## **CIRCULAR Nº 8 – RESPUESTAS A CONSULTAS**

**LIC. Nº: 33/22**

**OBRA: “NUEVO HOSPITAL DR. ALFREDO RIZO ESPARZA”**

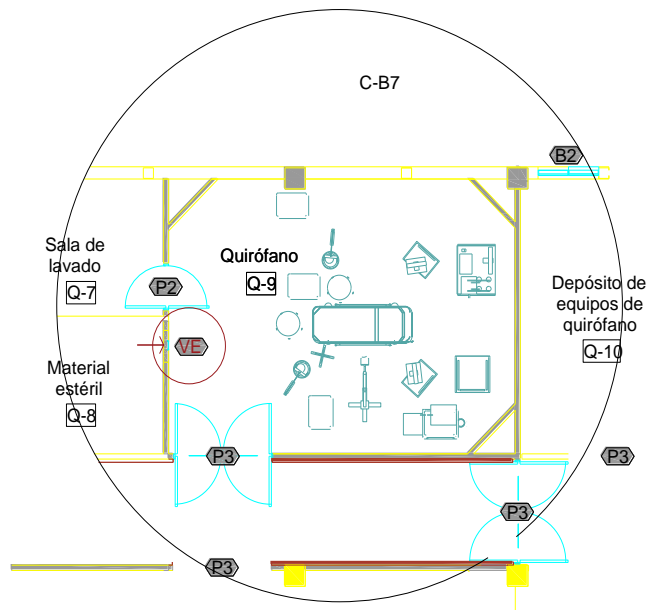
B – En los detalles genéricos del plano Nº C-003 el detalle de planta tipo Estación Enfermería Shock Room sale una mesada de 6 metros de largo; y en la Planta del Sector de Hall de Acceso - Farmacia y Urgencias ese detalle estaría ubicado en la Estación de Enfermería (U-15)? Si es así, son dos mesadas o una sola como sale en el detalle?

Son 2 mesadas, de acuerdo a como figura en planos Planimetría Planta General y Planta del Sector de Hall Acceso – Farmacia y Urgencias (U15).

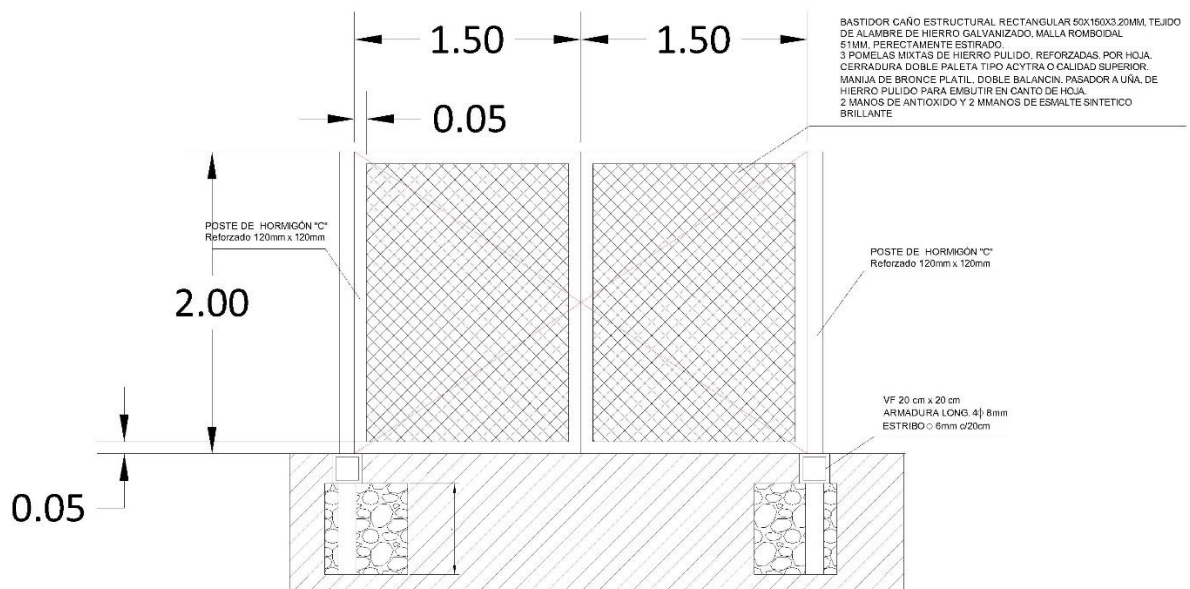
G - ¿Qué denominación de Puertas tiene en el Acceso del Hospital? Adjuntar Detalle.

El Portón de acceso a Estacionamiento Personal corresponde a PC, Portón Corredizo de 2 hojas, Dimensiones: 6,00 m. (ancho) x 2,20 m. (altura).

Remitirse a plano C-001, CARPINTERÍA PUERTAS.

Se adjunta detalle de Puerta de Acceso a servidumbre

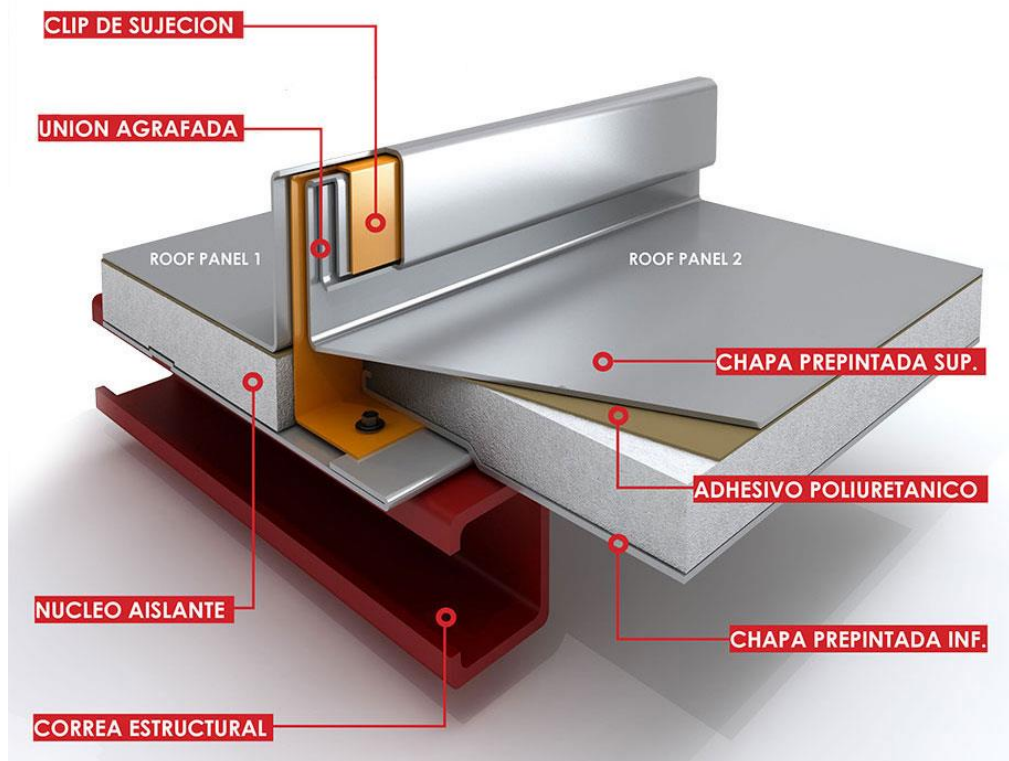
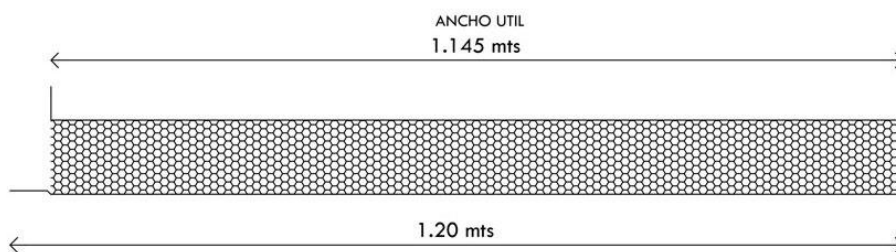
A. En el ítem 8.2, Cubierta Metálica de Panel Térmico, el Pliego indica: “Las Cubiertas de techo metálicas se construirán con chapa Panel Térmico estanco autoportante tipo T – 1000 Pur Chapa Galvanizada pre pintada, con poliuretano con

retardante de llama, tipo Acier o calidad superior. Paneles agrafados entre si. Espesor mínimo 100 mm.”

Existe una incoherencia, ya que describe Panel tipo T1000 Pur y en la vinculación de los paneles no puede ser agrafado como lo describe el Pliego, se instala mediante tornillos y no con ganchos.

Se consulta, ¿Cotizamos Panel térmico tipo T 1000 con sus sistemas de fijación o algún tipo de panel que permita agrafado?

Se cotizará Panel Térmico estanco autoportante tipo Euro Roof Chapa Galvanizada pre pintada, con poliuretano con retardante de llama, y vinculación entre paneles, agrafado. Espesor mínimo 100 mm.

Espesor. 100mm

Alma de poliisocianuro (PIR) Densidad: 40kg/m<sup>3</sup>

Ancho útil, 1145mm

Ancho total, 1200mm

Union de paneles, agrafado mecanico
